## 委員から頂いた質問事項への回答（中越沖地震関連）

（柏崎刈羽原子力発電所の安全対策の確認事項）  
No.18 耐震評価

2023年6月2日

東京電力ホールディングス株式会社

# 原子炉建屋の観測記録と揺れの違いを解析した位置

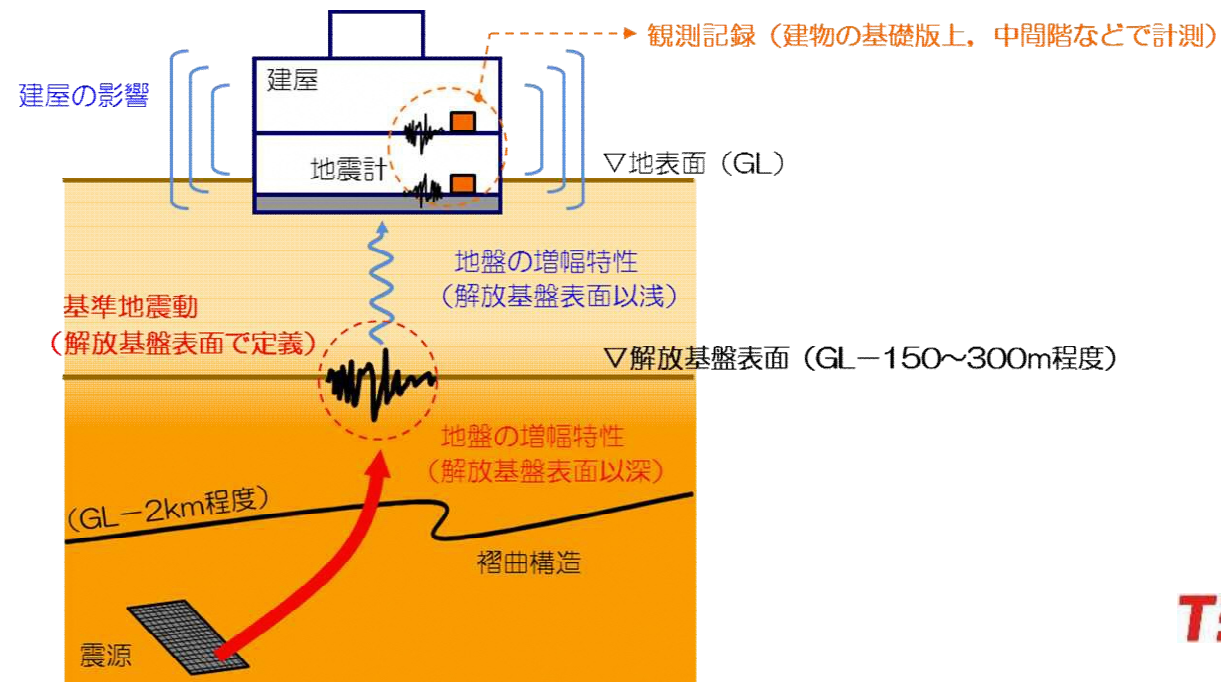
確認事項	耐震評価 (No.18)
ご質問に至る議論	<p><b>(令和3年度第3回技術委員会) 資料No.2-1</b>            中越沖地震の観測記録において、荒浜側と大湊側で水平方向の最大加速度に差があったことの要因は、古い褶曲構造での増幅等であることを、過去の設備小委資料を提示し説明。            「観測記録では、鉛直方向の最大加速度が荒浜側よりも大湊側の方が大きいと同程度となっており、1号機の下で増幅するとしたシミュレーション結果と矛盾しているのではないか」(豊島委員)</p> <p><b>(令和3年度第4回技術委員会) 資料No.6-2</b>            シミュレーション結果は、観測記録を記録している基礎版上ではなく、地表より150～300m程度深い解放基盤表面位置での増幅を示している旨を説明。また、当該シミュレーション結果について、鉛直方向は水平方向ほど顕著な増幅は見られず、1号機付近の方が5号機付近よりも増幅がやや大きくなる程度であることを説明。            「原子炉建屋基礎版上での観測記録において、荒浜側と大湊側とで観測された鉛直方向の揺れを比べると、大湊側の方が大きいと同程度となっていることに対する説明をすること。」(豊島委員)</p> <p><b>(令和4年度第2回技術委員会) 資料No.6-2</b>            原子炉建屋基礎版上での鉛直方向の観測記録において、水平方向ほど荒浜側と大湊側で明確な差はないことを説明。また、鉛直方向の観測記録において、全号機の中で6号機の最大加速度値が最も大きい要因は、6号機において、建屋形状、地震計の位置、地震動の条件が重なり、ロッキングの影響を大きく受けたためと考えていることを説明。</p>
ご質問 (豊島委員)	<p>「荒浜側と大湊側とで観測された鉛直方向の揺れを比べると、大湊側の方が大きいと同程度となっていることに対する説明」を求めています。しかし、頂いた回答は5号機と6、7号機の揺れを比べる説明になっており、質問に対する回答になっていません。ロッキング振動によって揺れの違いを説明するのであれば、荒浜側と大湊側の全号機のロッキング振動を求め、全号機を比較して説明すべきです。再度、回答をお願いします。</p>

【令和3年度第4回技術委員会資料No.6-2のP.3へ加筆】

- 観測記録は、建屋の基礎版上や中間階で計測しており、観測される最大加速度値には建屋周囲の地盤の増幅特性や建屋の影響が含まれている。
- 観測記録の鉛直方向の最大加速度値に見られたばらつきについては、上述の影響と考えられる。
- 一方、観測記録の水平方向の最大加速度値に見られた荒浜側の方が大湊側よりも大きい傾向については、建屋ごとの影響だけではなく、より広範囲での荒浜側、大湊側の揺れの違いを褶曲構造を考慮した地盤の解析により検討を行っている。
- なお、原子力発電所における耐震設計は、解放基盤表面(地震動がおおむね等しいとみなせるVs700m/s以上の硬質な地盤)で基準地震動を定義し、これに建屋周囲の地盤の増幅特性、建屋の影響を考慮して建屋ごとに実施している。
